CONSULTATION N° 2024-0356

RESTRUCTURATION – EXTENSION ET ACCESSIBILITE PSH DU COLLEGE JEAN MOULIN
A SALON DE PROVENCE

QUESTIONS/REponses

Descriptif Question n°4 :

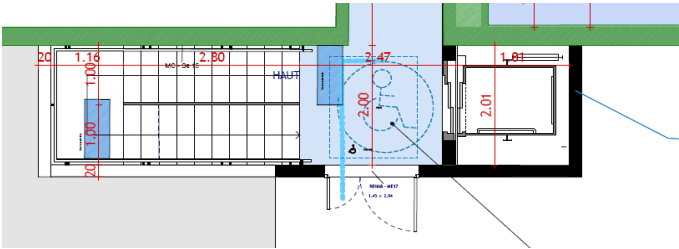
Question posée le 23/12/2024	Réponse apportée le 06/01/2025
<u>Question 4 :</u> Bonjour, lot ascenseur la largeur de la gaine représentée sur les plans du bâtiment B est importante (2010mm) pouvons nous prévoir de réduire celle-ci à 1650mm maximum ? Cordialement	<u>Réponse 4 :</u> Cette largeur est à maintenir : Prévoir un contre voile si nécessaire. Voir descriptif ci-dessous.

Descriptif Question n°9 : Parvis entrée collège

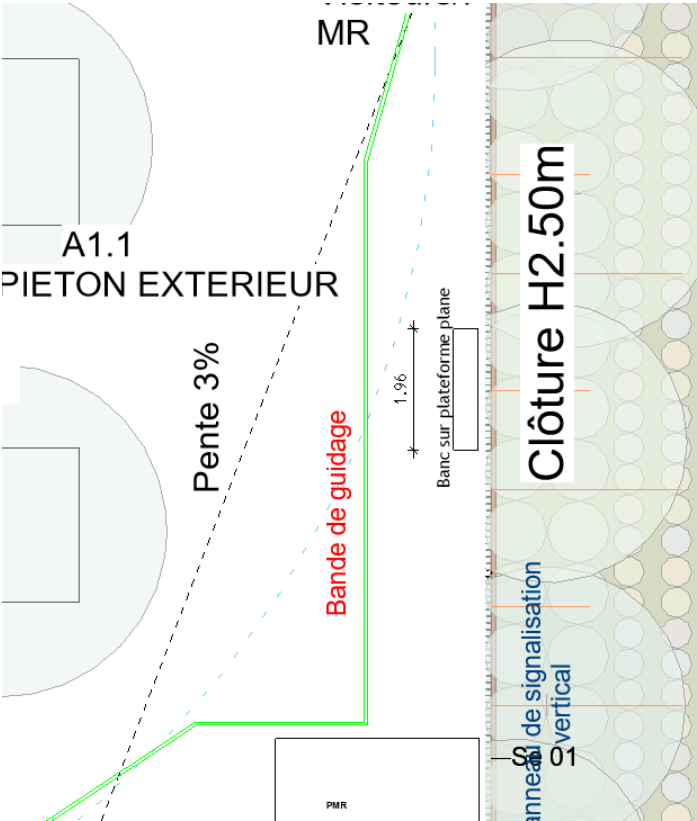
Question posée le 08/01/2025	Réponse apportée le 09/01/2025
<p>Question 9 : Bonjour, Concernant le lot VRD, quelles sont les caractéristiques (longueur largeur, hauteur) du banc (article III.6.2)? Cordialement</p>	<p>Réponse 9 : 1960x400x450</p>
Questions posées le 09/01/2025	Réponses apportées le 14/01/2025

Descriptif Question n°10.7

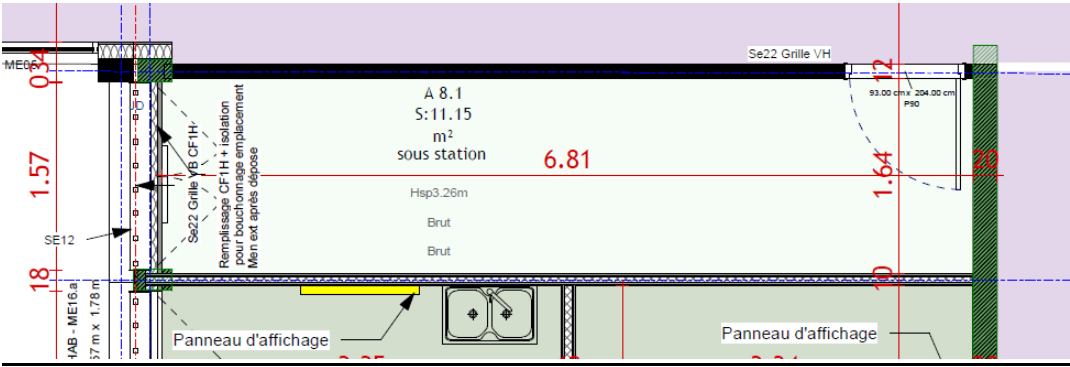
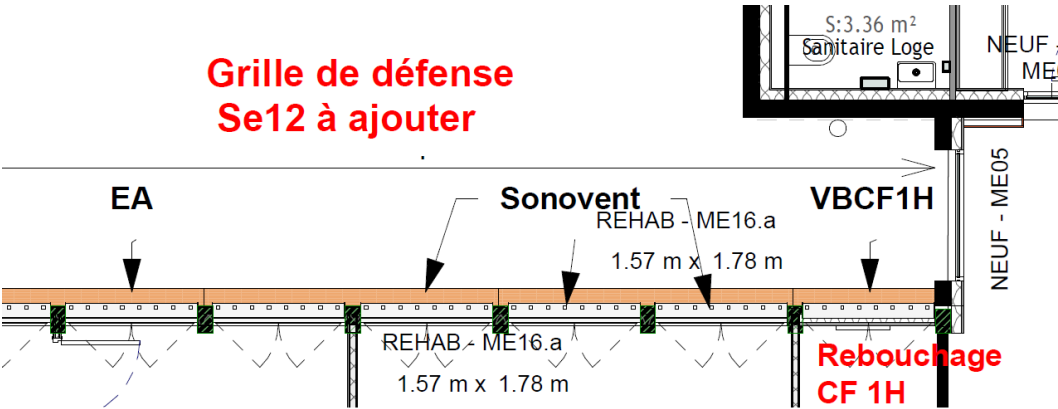
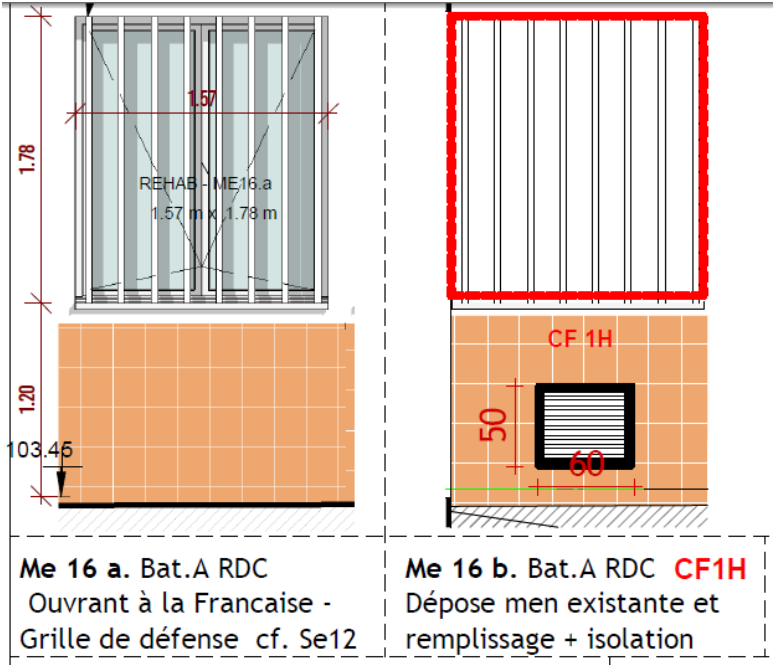
<p>Questions 10 :</p> <ul style="list-style-type: none"> - REPERE ME03 / ME08 Notifié dans le carnet B4.1 alu placage bois extérieur - Qu'entendez-vous par placage extérieur bois ? - REPERE ME10/ ME31 Notifié dans le carnet B4.1 menuiseries ACIER , hors dans le CCTP ses repères se trouvent dans le III - DESCRIPTION DES OUVRAGES MENUISERIES EXTERIEURES EN ALUMINIUM Quel matière devonsnous chiffrer ? - REPERE ME29/ME11 Notifié dans le carnet B4.1 menuiseries ACIER & Menuiserie ALU Placage bois Quel matière devonsnous chiffrer ? - REPERE ME15/14 Notifié dans le carnet B4.1 menuiseries ACIER & Respirant , hors dans le CCTP ses repères se trouvent dans le III - DESCRIPTION DES OUVRAGES MENUISERIES EXTERIEURES EN ALUMINIUM Quel matière devons-nous chiffrer et qu'entendez-vous par « châssis respirant » ? - REPERE ME25/26 Notifié dans le carnet B2.2.6 menuiseries ACIER , hors dans le CCTP ses repères se trouvent dans le III - DESCRIPTION DES OUVRAGES MENUISERIES EXTERIEURES EN ALUMINIUM Quel matière devonsnous chiffrer ? - REPERE ME35 Notifié dans le carnet B2.4.4 menuiseries ACIER & dans le carnet B4.1 Menuiseries Acier & Alu , hors dans le CCTP ses repères se trouvent dans le III - DESCRIPTION DES OUVRAGES MENUISERIES EXTERIEURES EN 	<p>Réponses 10 :</p> <ol style="list-style-type: none"> 1. REPERE ME03 / ME08 : voir extrait du CCTP : Montant en aluminium avec placage de couleur différentes entre extérieur et intérieur « teinte bois » côté extérieur de la façade 2. REPERE ME10/ ME31 En aluminium ; avec des portes extérieures renforcées pour grand Traffic épaisseur 30/10ème 3. REPERE ME29/ME11 Montant en aluminium avec placage de couleur différentes entre extérieur et intérieur « teinte bois » côté extérieur de la façade 4. REPERE ME15/14 Erreur sur carnet de repérage des menuiseries Archi. Se tenir à la description du CCTP. Bien prendre en compte quand même la notion de anti vandalisme sur ces châssis donnant directement sur l'extérieur sans protection (grille, clôtures, ...) 5. REPERE ME25/26 En aluminium ; avec des portes extérieures renforcées pour grand Traffic épaisseur 30/10ème 6. REPERE ME35 En aluminium ; avec des portes extérieures renforcées pour grand Traffic épaisseur 30/10ème 7. REPERE ME16.b Le châssis ME16.b n'existe pas vraiment, il s'agit d'un repérage sur une menuiserie existante. On parle du châssis dans la sous station rdc dans le bâtiment A ; celui-ci n'existe plus il est remplacé par un bouchement en maçonnerie prévu au lot GO – Voir annexe réponse 10.7 8. Les Châssis dans les EAS sont des châssis existants coulissants à remplacer par un châssis battant pour une mise en conformité d'accessibilité PMR de la poignée. Les personnes à mobilité réduite doivent pouvoir ouvrir au moins un châssis depuis l'EAS pour se faire repérer de l'extérieur. Il ne s'agit pas d'un châssis pompier. La façade étant dite façade accessible. Voir annexe question 10.8 9. Pour les Logements Entrée des logements : à prévoir en acier Porte de garages : à prévoir en acier 10. Repère ME05 le repère ME05 est un châssis fixe en alu suivant le carnet B.4.1 et CCTP/tableau nomenclature des menuiseries extérieures

**Grille de défense
Se12 à ajouter**

Repérage - Grille de défense cf. Se12

Descriptif Question n°24

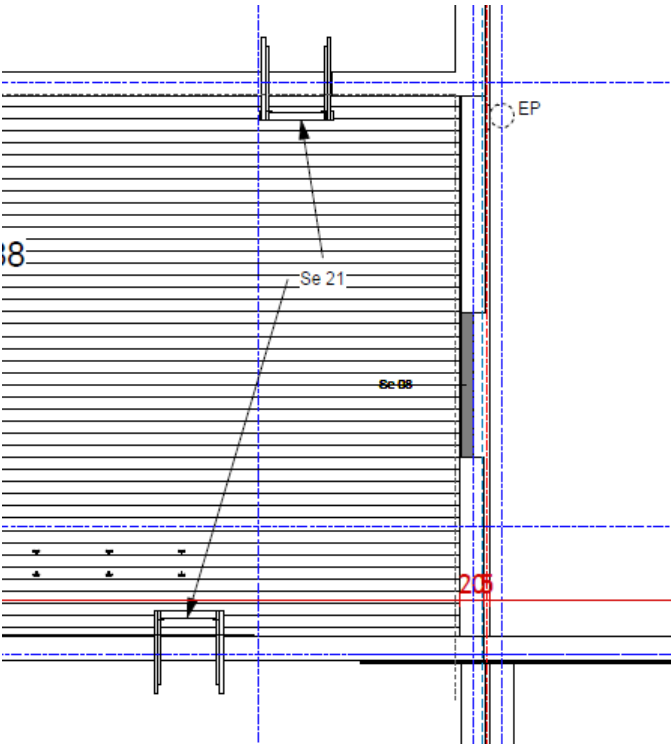
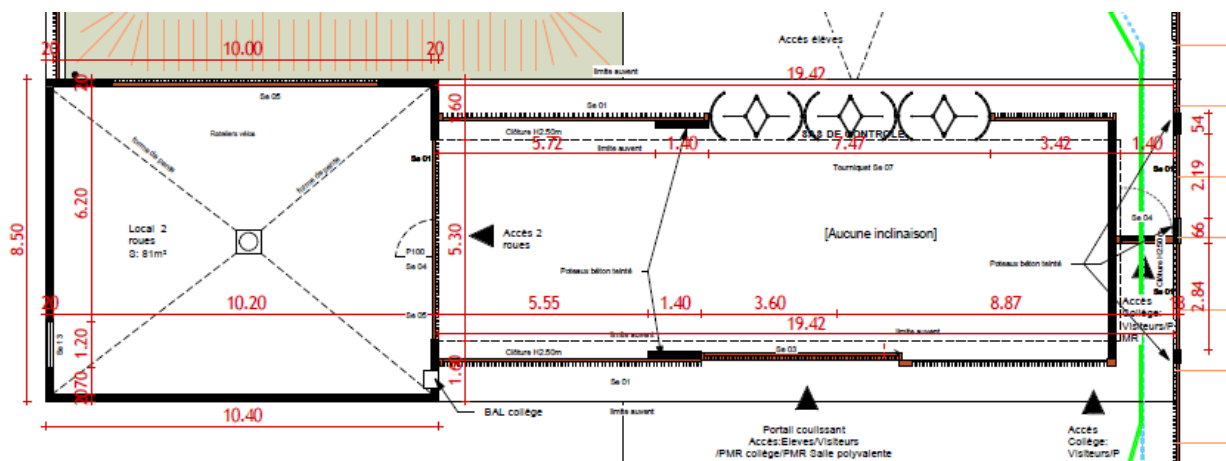
Question posée le	Réponse apportée le 21/01/2025
<p>Question n°24 : Bonjour, Lot 04, nous ne localisons pas l'escalier métallique et la porte SE08 du local CTA, pourriez vous nous indiquer leur localisation svp ainsi que le détail de l'escalier ? Merci.</p>	<p>Réponse question n°24 : Pour la localisation regarder le plan B2.1.2 Plan salle poly_Hall – Toitures. Pas d'escalier métallique tel que décrit dans CCTP mais prévoir échelles à crinoline (Quant 2) Voir descriptif ci-dessous en annexe</p>

Descriptif Question n°26 (carnet PRO B4.4 locaux annexe ind A en PJ)

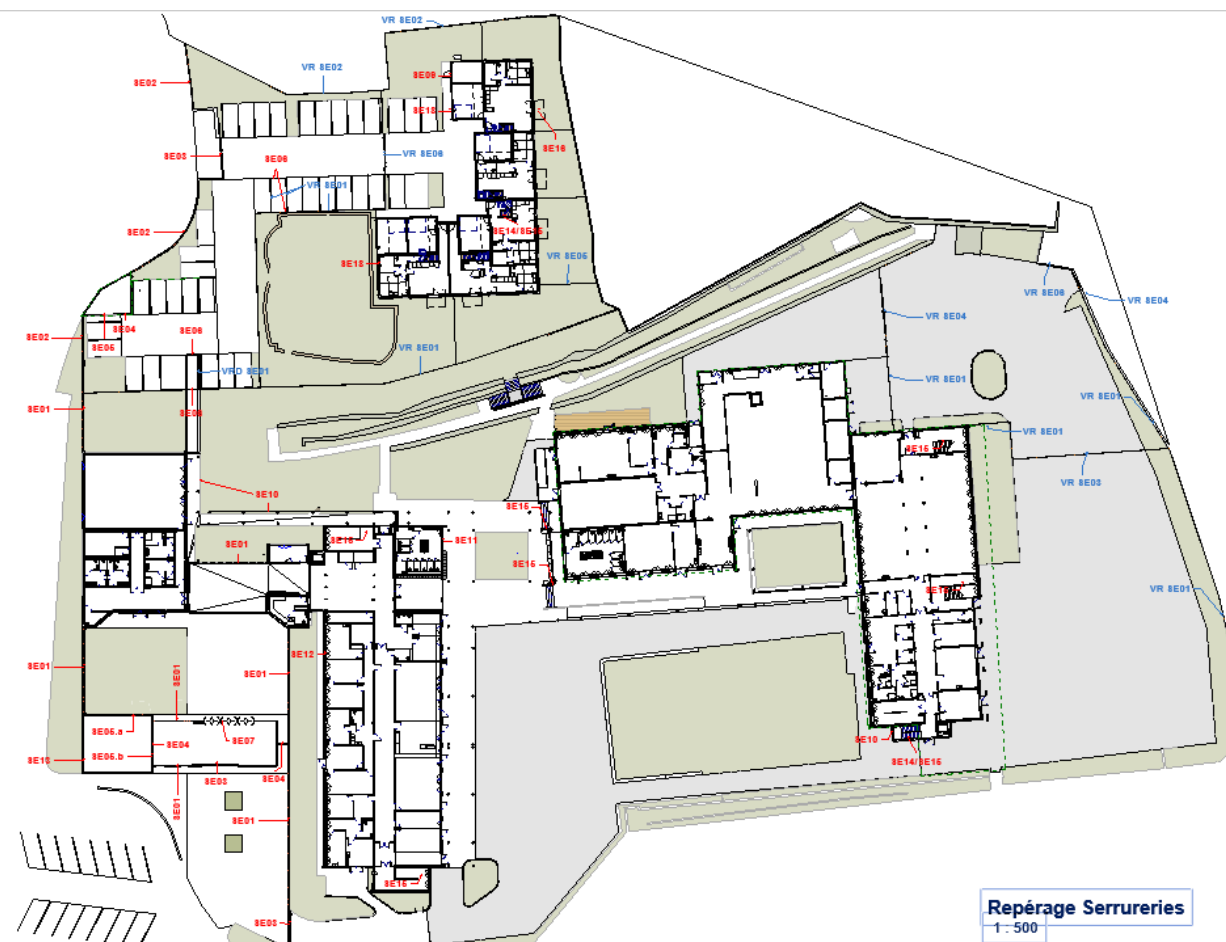
<p>Question n°26 : Bonjour, Lot 04 portillons VIII.5, nous localisons bien les 2 repères SE05, mais pas le 2ème SE04 et les 2 SE06. Pourriez-vous nous apporter des précisions svp ? Merci.</p>	<p>Réponse question n°26 : Dans la dpgf ,une SE04 accès PMR Collège en trop : prendre la quantité de 1 et regarder ci-dessous plans de localisation des serrureries MAJ et ajout des carnets B4.4.4 locaux annexes INDA et B4.3 Serrurerie INDA</p> <p>Voir descriptif ci-dessous en annexe</p>

Descriptif Question n°27

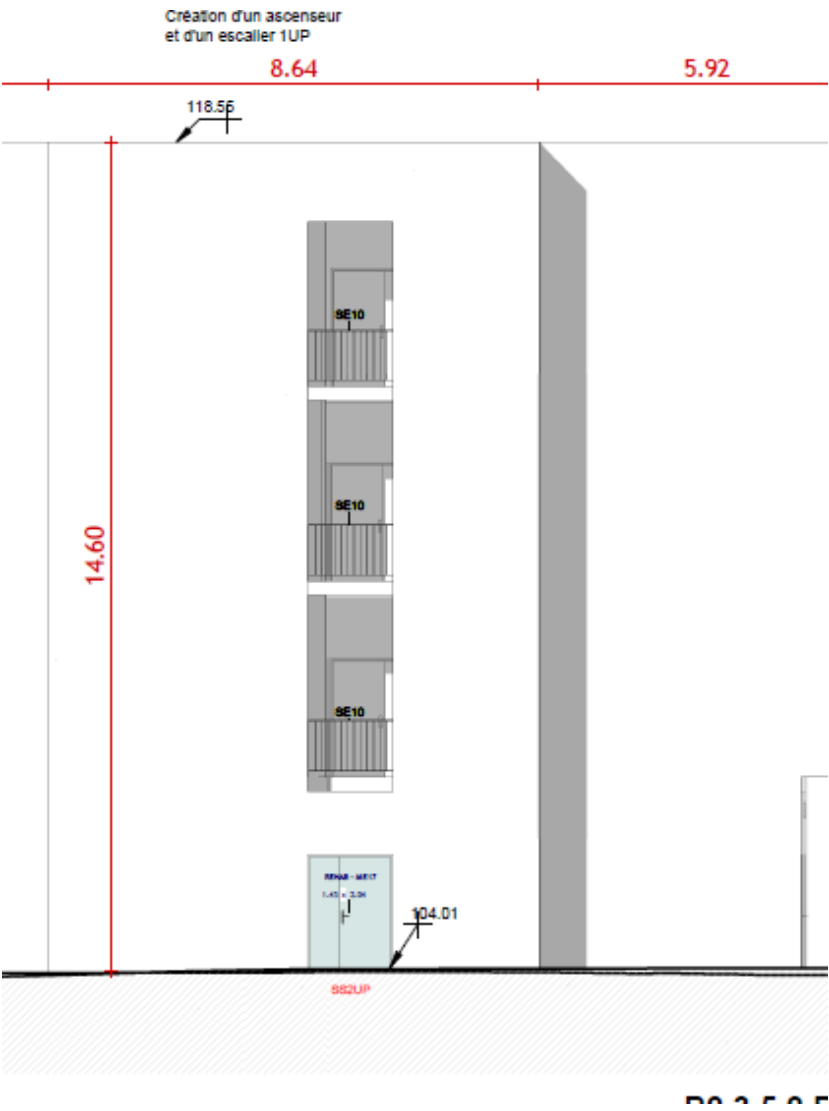
Question posée le	Réponse apportée le 21/01/2025
<p>Question n°27 : Bonjour, Lot 04, repère SE10 localisé pignon sud bât. B nous localisons des parties droites en ouvertures de façades et sur paliers d'arrivées. Doit on également prévoir des parties rampantes au niveau de l'escalier (suivant détail 3D GC 10) ? Merci.</p>	<p>Réponse question n°27 : Non SE10 GC ouvertures voiles étages Voir descriptif ci-dessous en annexe et Détail carnet B4.4.3 / Détail escalier / ASC créé BAT B</p>

Descriptif Question n°5 :

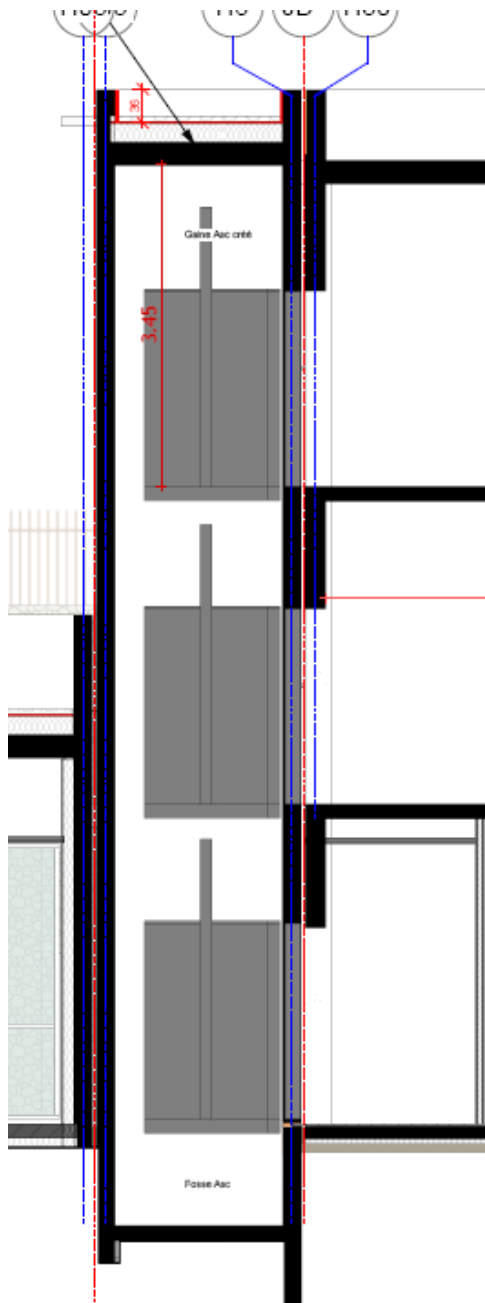
Question posée le 23/12/2024	Réponse apportée le 06/01/2025
<u>Question 5 :</u> Bonjour, lot ascenseur nous ne parvenons pas à vérifier la hauteur sous dalle au dernier niveaux sur les plans pour les deux ascenseurs, pouvons nous prévoir entre 3400mm et 3800mm ? Cordialement	<u>Réponse 5 :</u> Prévu 3m40 min Voir descriptif ci-dessous

Hauteurs sous dalles visibles dans les coupes :
B2.2.8 BAT A Coupe transversale 4
et carnet de détail constructif B4.4.2
